## APROVEITAMENTO HIDROELÉCTRICO DE RIBEIRADIO – ERMIDA

#### F - ESTUDO DE IMPACTE AMBIENTAL

#### ADITAMENTO

(Outubro 2008)

**Figura 3.1 – Intervenções Anteriormente Efectuadas no Local de Montante  
(Prospecção geológico-geotécnica)**

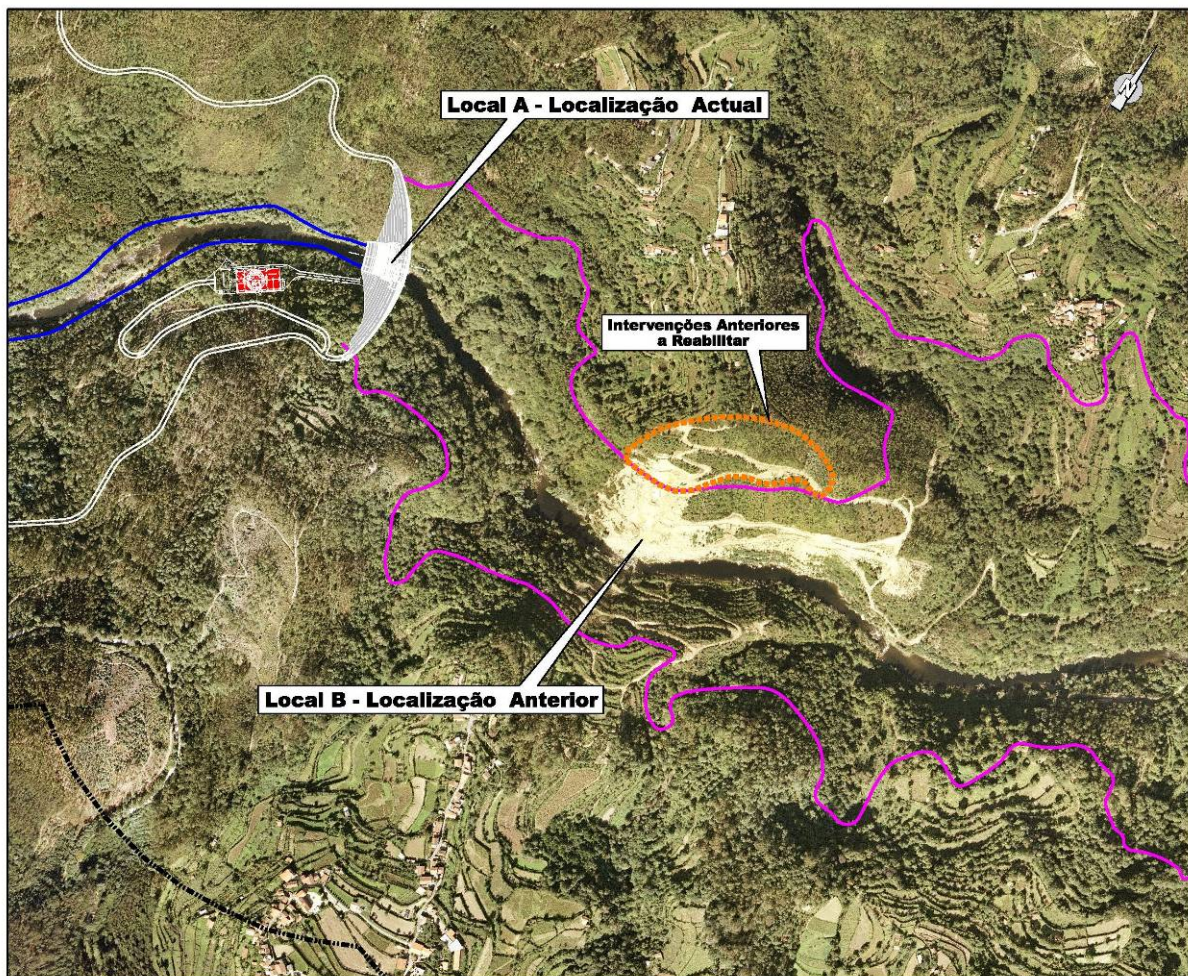
*Apresentar mais informação sobre as intervenções efectuadas (e.g. acessos, estaleiros, fundações), incluindo respectiva localização. Indicar quais as que se encontram abrangidas e/ou se prevê/ou não*

*serem utilizadas no âmbito do projecto agora em análise, esta apresentação deve ser acompanhada por cartografia ou ortofotomapa com escala adequada aos objectivos pretendidos.*

**R.2)** As intervenções efectuadas no âmbito do anterior projecto (localizado a montante do actual) foram apenas as necessárias para a realização dos Trabalhos Complementares de Prospecção geotécnica, que incluíram Sondagens, Galerias e Ensaios in situ, efectuados pelo Consórcio ENGL-SOMAGUE-MOTA para o INAG (Figura 3.1).

Tendo presente a avaliação anterior, ou seja, as intervenções efectuadas e a situação actual (**Figura 3.1**) recomenda-se a adopção das seguintes medidas:

- ◆ reavaliação das condições de abandono daquelas intervenções com o objectivo de lhes atribuir estabilidade adequada;
- ◆ assegurar um perfil de equilíbrio previamente à inundaçãõ de acordo com as características futuras a que aquela área ficará sujeita;
- ◆ recuperação paisagística das áreas que fiquem acima da cota 110 m, se necessário.

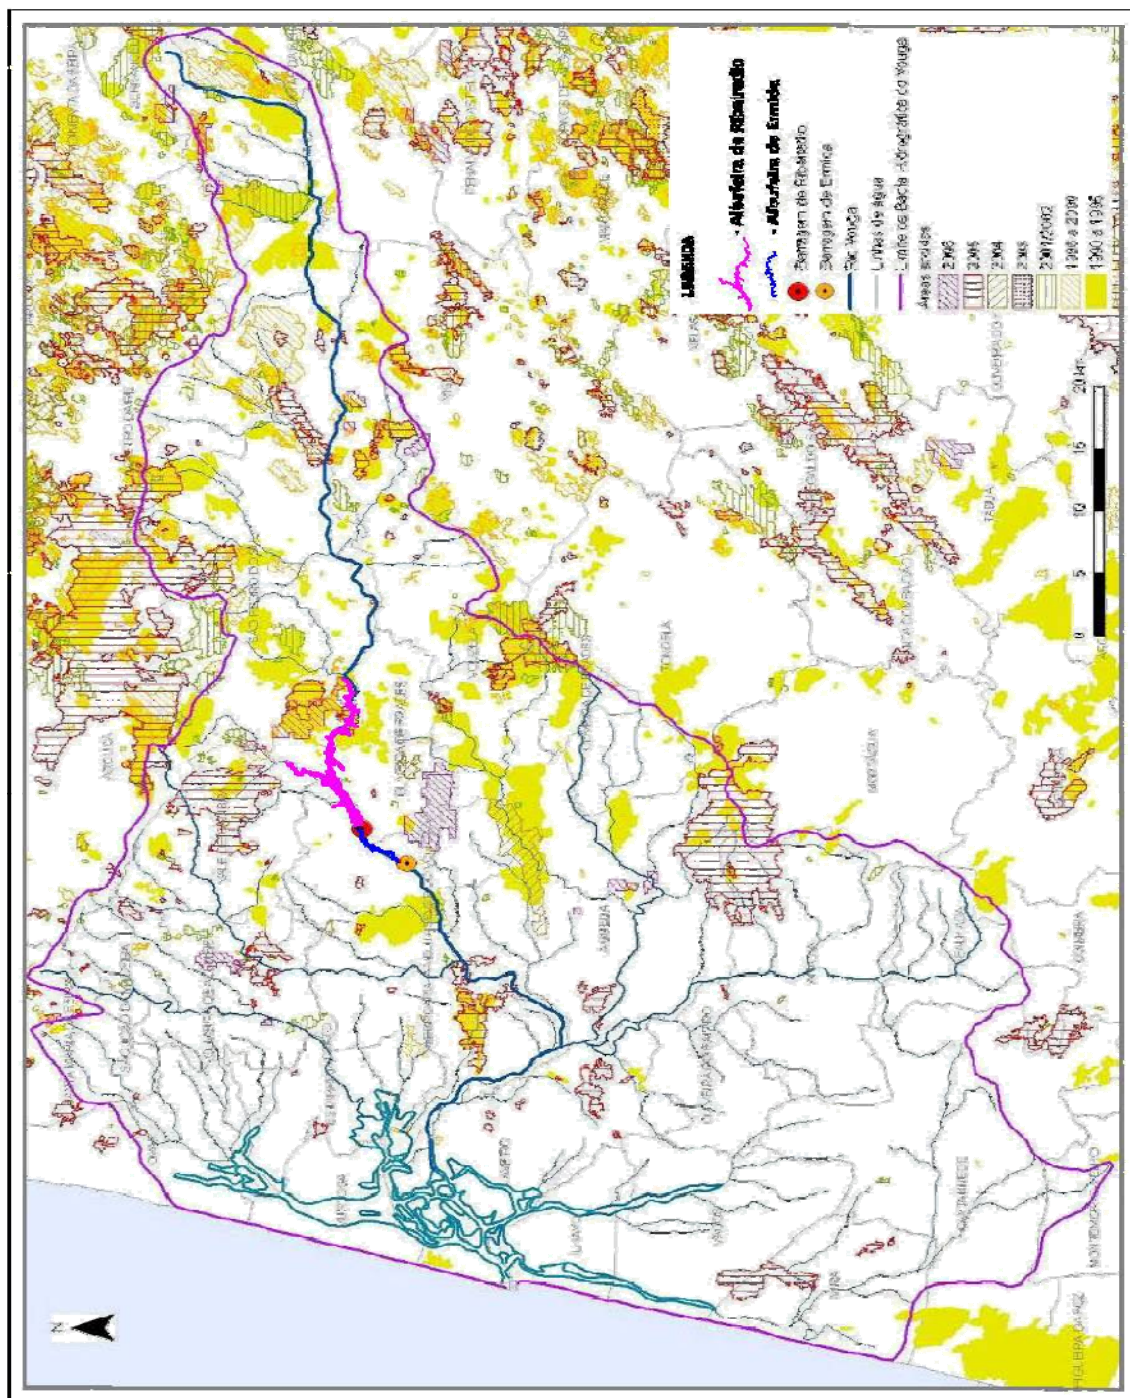
*10.2 Esclarecer se existem ou não áreas interceptadas pelo projecto que tenham sido percorridas por incêndios nos últimos anos, se for o caso, respectiva cartografia, a escala adequada.*

**R.10.2)** Na área do projecto não se identificam áreas percorridas por incêndio.

Na **Figura 3.7.8** do EIA estão representadas as áreas ardidas nos últimos anos, podendo observar-se que nos locais do projecto não se verificaram incêndios. Já no que respeita às áreas a inundar, identifica-se uma pequena mancha na zona de montante de Ribeiradio que deverá ter ardido em 2005 (**Figura 3.23**).

**Figura 3.29 – Localização dos Sítios Arqueológicos Solicitados**

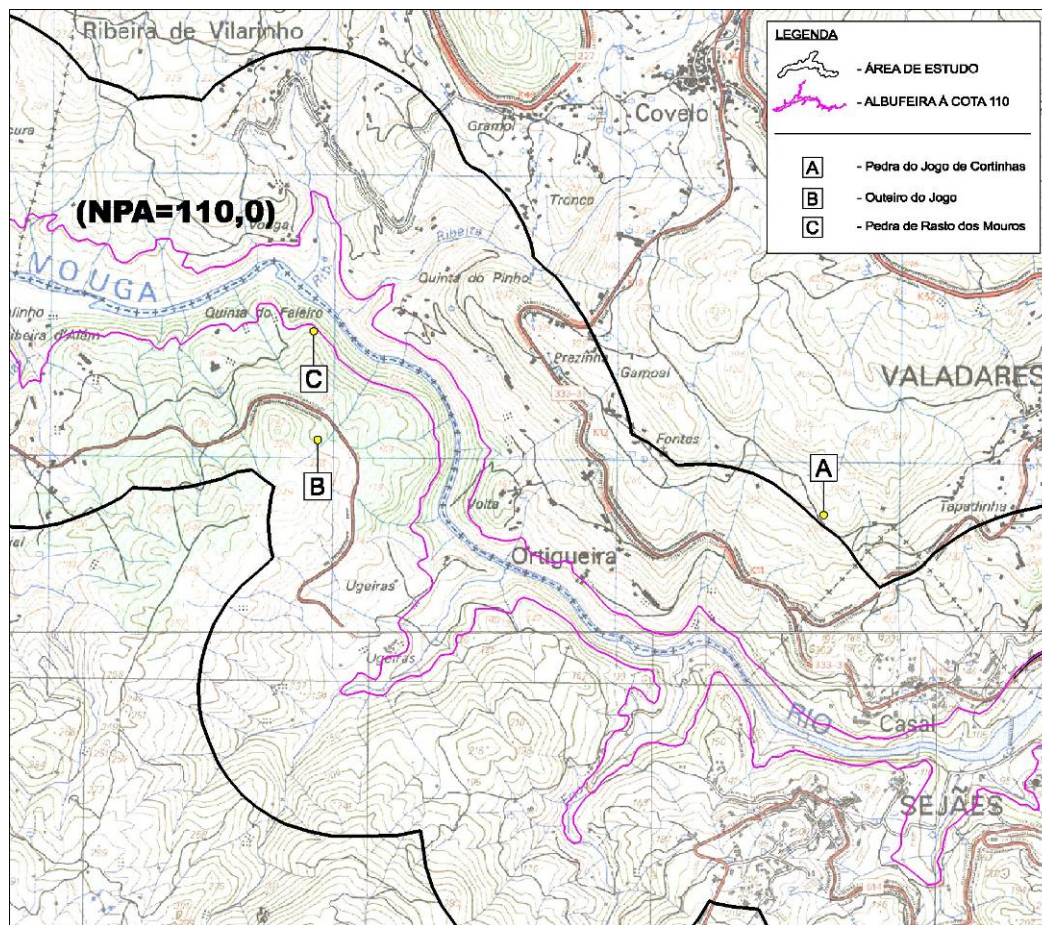
**13.1** Apresentar cartografia com a implantação dos sítios arqueológicos a seguir indicados, que se encontram dentro da área de estudo e que constam da base de dados do IGESPAR: CNS 7494 (Pedra do Rasto dos Mouros – arte rupestre); CNS 16540 (Pedra do Jogo de Cortinhas – arte rupestre) e CNS 16501 (Outeiro do Jogo – arte rupestre).

**R.13.1)** Face ao solicitado, convém, antes de mais, fazer uma abordagem aos três elementos em análise (**Figura 3.29**), de modo a compreender o contexto histórico e patrimonial em que estão inseridos.

De qualquer modo, foi possível verificar que nenhum destes sítios arqueológicos se encontra dentro da área a inundar pela formação da albufeira, nem na área prospectada, sendo que o mais próximo do limite desta é a *Pedra do Rasto dos Mouros* (CNS 7494), que se encontra adjacente ao futuro plano de água (**Figura 3.29**).
